Ministero dell'Ambiente e della Sicurezza Energetica

**Commissione Tecnica PNRR - PNIEC**

**Parere n. 188 del 3 Agosto 2023**

<b>Progetto</b>	<p><i>Istruttoria Valutazione Impatto Ambientale</i></p> <p><b>Completamento del Molo Foraneo del Porto dell'Arenella - Palermo</b></p> <p><b>ID_VIP: 9556</b></p>
<b>Proponente</b>	<p><b>Autorità di Sistema Portuale del Mare di Sicilia Occidentale</b></p>

Fig. 14: Sovrapposizione progettuale che indica Poseidonia interferita dal progetto

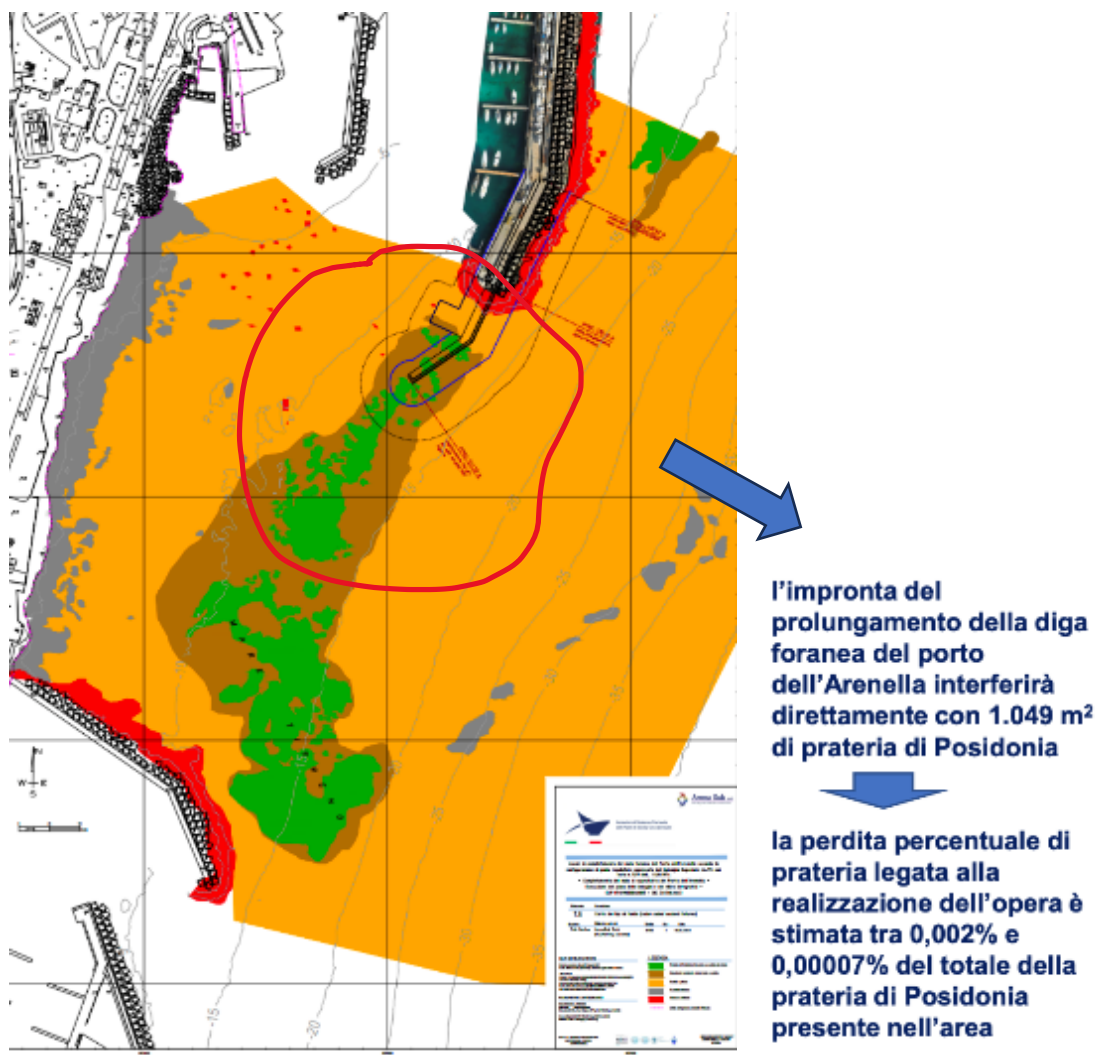
Per quanto riguarda gli impatti del progetto l'impronta del prolungamento della diga foranea del porto dell'Arenella **interferirà direttamente con 1.049 m<sup>2</sup> di prateria di Posidonia**, la perdita percentuale di prateria legata alla realizzazione dell'opera è stimata tra 0,002% e 0,00007% del totale della prateria di Posidonia presente nell'area come illustrato nella figura seguente (Fig. 14).
